PARECER TÉCNICO nº 32/2019/COTEC IPHAN-DF/IPHAN-DF

ASSUNTO: Análise da minuta de Projeto de Lei Complementar do Plano de Preservação do Conjunto Urbanístico de Brasília-PPCUB

REFERÊNCIA: Proc. 01551.000413/2018-58

Brasília, 05 de dezembro de 2019.

Fig 1 - Poligonal do CUB. Anexo I. Minuta PPCUB. (Disponível: Processo SEI GDF/Iphan [01551.000413/2018-58](https://sei.gdf.gov.br/sei/controlador.php?acao=document...d6b577507cac17f78151d206e9a284fbcec1312dd7d22e3055)).

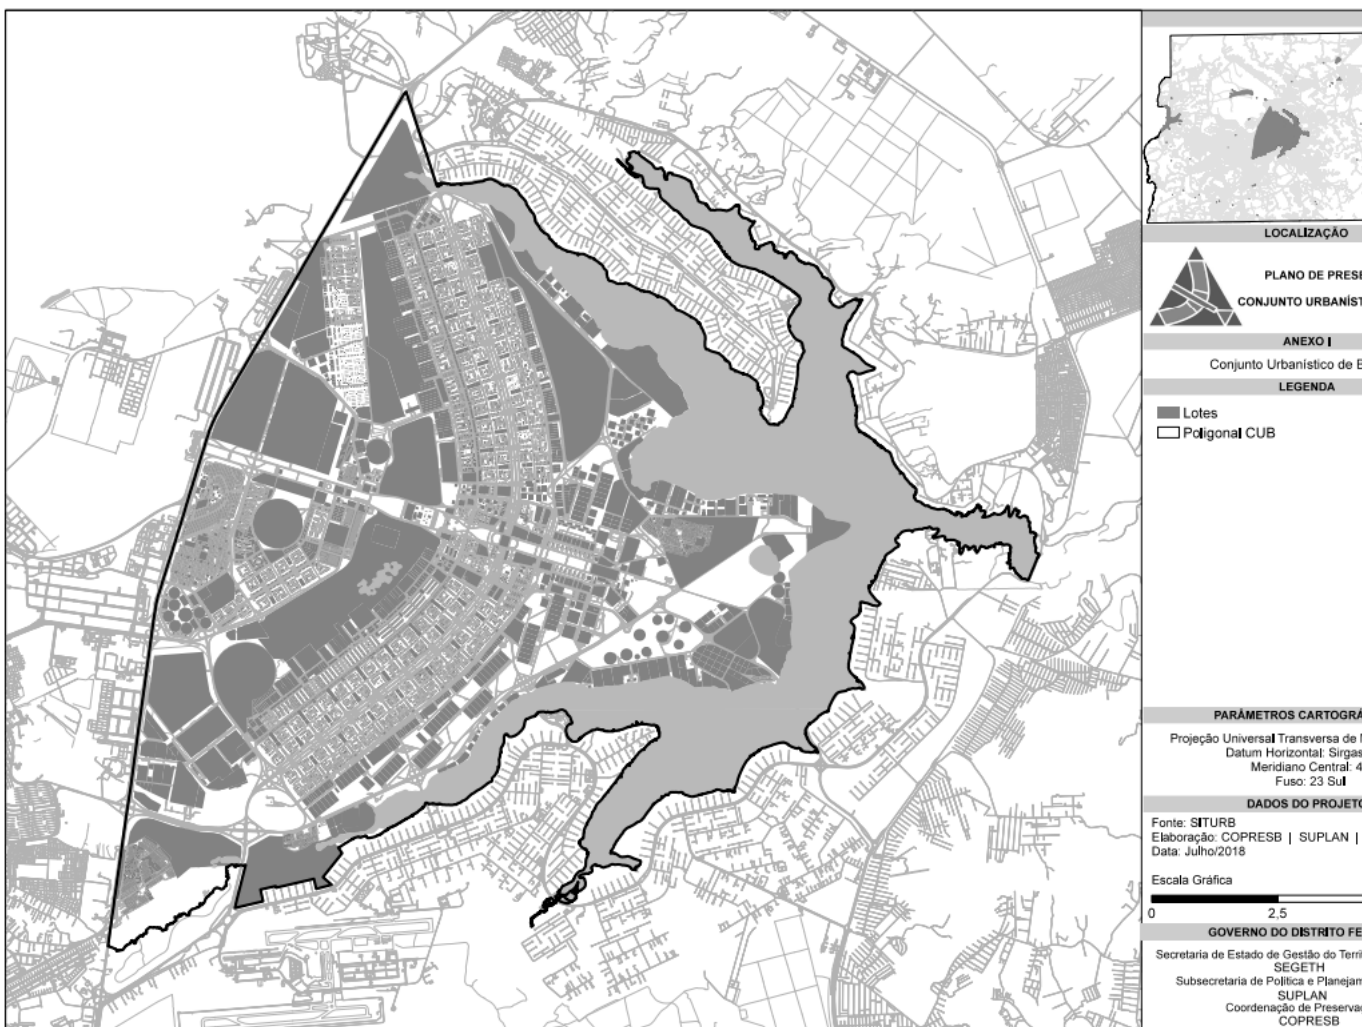
7.1. De acordo com o art. 2º, §2º, da minuta apresentada, a poligonal tombada pelo Distrito Federal passará a corresponder à ZUCT estabelecida pelo PDOT. Em comparação à poligonal de tombamento federal, isso corresponde à ampliação da atual poligonal tombada pelo DF, com o acréscimo a) do espelho d'água do Lago Paranoá; b) da Área II da ARIE Santuário da Vida Silvestre do Vale do Riacho Fundo (situada na Região Administrativa do Lago Sul); de parte da Estação Biológica Embrapa (ou Parque Estação Biológica) situada na Região Administrativa do Lago Norte (ver Mapas 1 e 2).

9.1. Porém, o mapa de setorização (Anexo II . Mapa 5), situa a AVPR em posição contígua ao Palácio do Jaburu, onde ela não atua como “elemento de fundo da Praça”. Sugere-se corrigir o mapa ou o texto, diferenciado as duas AVPR existentes.

Fig. 3 – SHN: localização dos três tipos de edifícios (boates/restaurantes, hotéis baixos e hotéis altos)

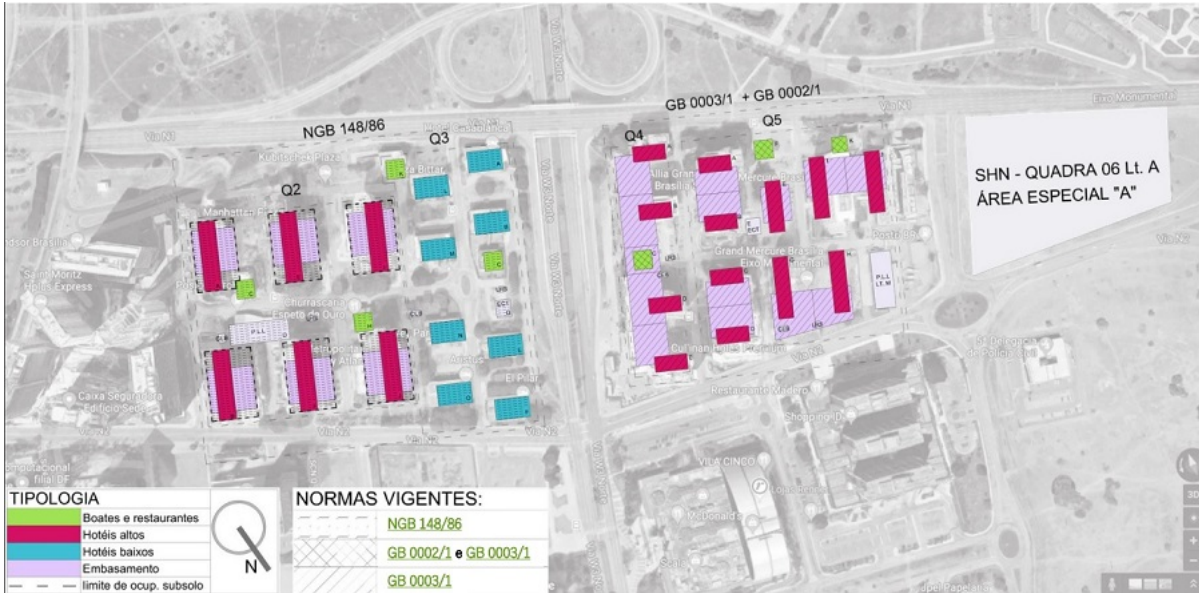
23.1. Para os lotes de tipologia “hotéis altos com embasamento” (altura de 55m ou 65m) não é proposto aumento. A figura abaixo mostra um exemplo de localização dessas tipologias, no SHN.

Fig. 4 – SHN/SHS, tipologia “bares/restaurantes”: proposta de alteração de gabarito, com acréscimo de 1 pavimento (de 3 para 4) e galeria no térreo

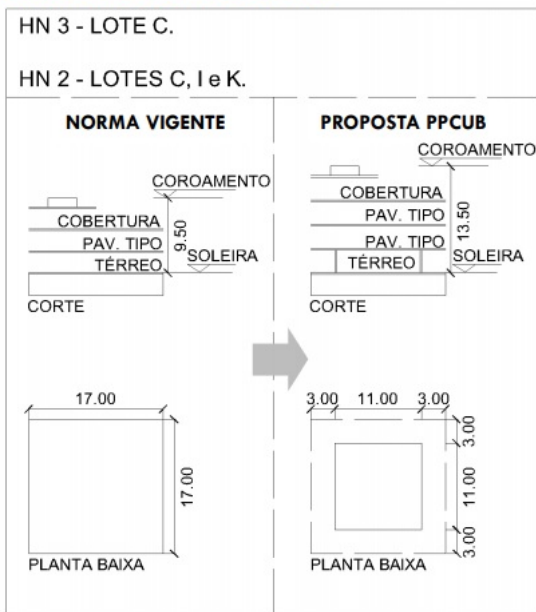
23.2. Além da alteração do gabarito, o plano propõe que os edifícios a serem construídos em substituição aos atuais, tanto “boates/restaurantes” quanto “hotéis baixos”, sigam o novo gabarito, com acréscimo de pavimentos e recuo destinado a galeria coberta no pavimento térreo (conforme figuras abaixo):

23.3. A proposta poderia ensejar impactos no trânsito e demais redes de infraestrutura, a serem devidamente mensurados e equacionados. Há que se considerar ainda a grande proximidade entre os lotes, em alguns casos, e seu impacto na configuração da área. Como exemplos, têm-se eventuais interferências entre lotes vizinhos (ex. subsolos, embasamentos) e a virtual ampliação de garagens em subsolo (permitida pela Lei Complementar nº 755/2008), ambas com forte potencial de impactar as áreas públicas. Ambas as situações devem ser verificadas e devem condicionar a aplicabilidade da alteração proposta – ou seja, os lotes com interferências que impossibilitem o aumento de potencial não devem ser objeto desse aumento. Como se vê, os impactos urbanísticos da proposta já justificariam um esforço de projeção mais consistente, a fim de verificar esses impactos *a priori*.
